OSSERVAZIONI ALLA PROCEDURA DI ASSOGGETTABILITA' A VIA-DITTA OSI SRL: PROGETTO PER LA REALIZZAZIONE DI UN IMPIANTO DI RECUPERO (R4) DI RIFIUTI PERICOLOSI

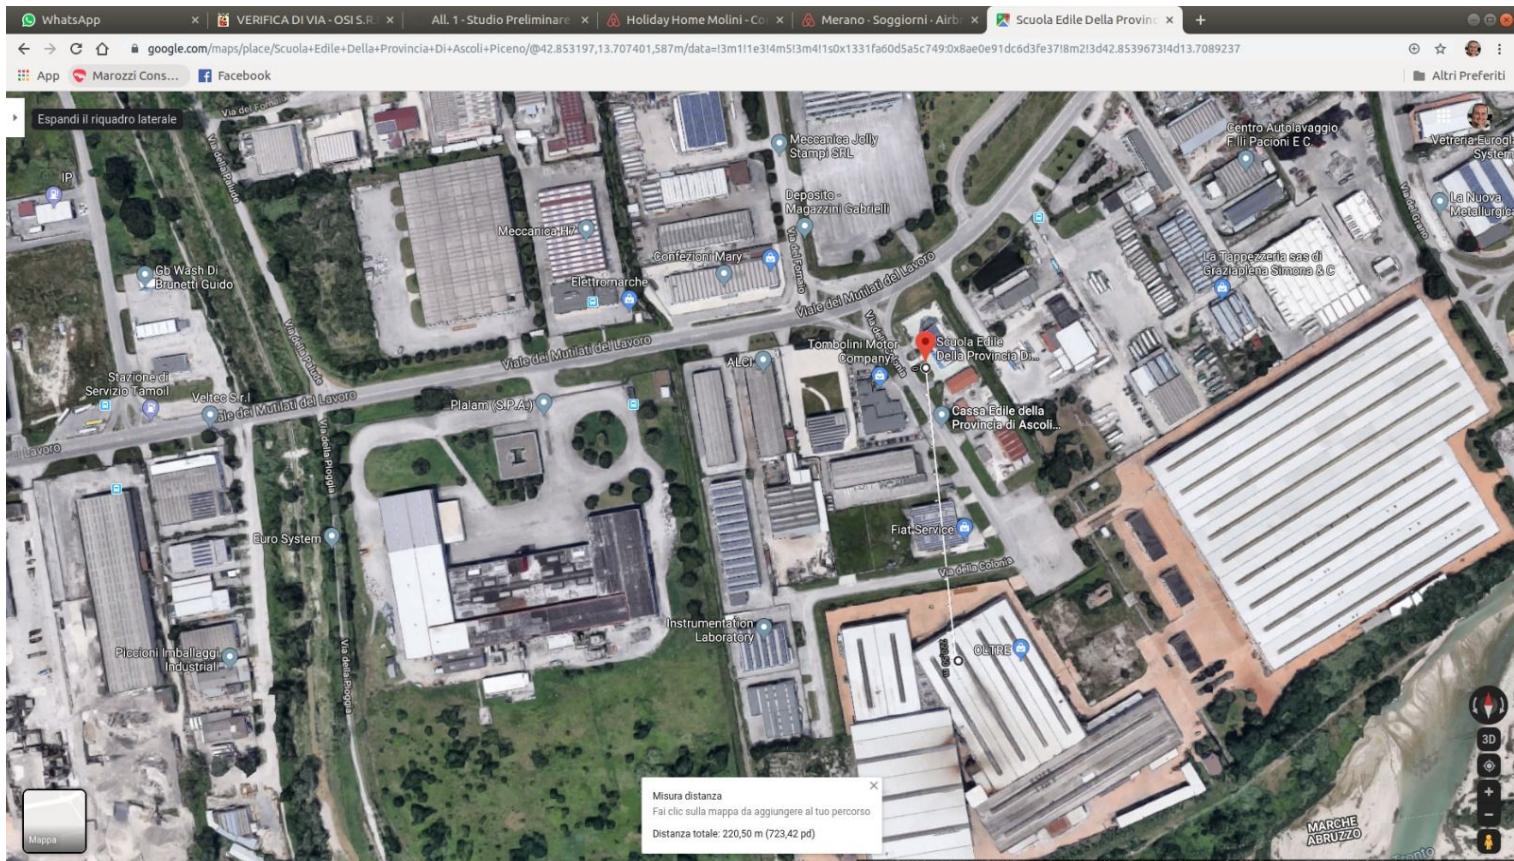
14. Si sottolinea infine la presenza della scuola edile ad una distanza di appena 220 metri dal luogo indicato per l'attività richiesta come evidenziato dalla immagine che allegiamo qui di seguito:
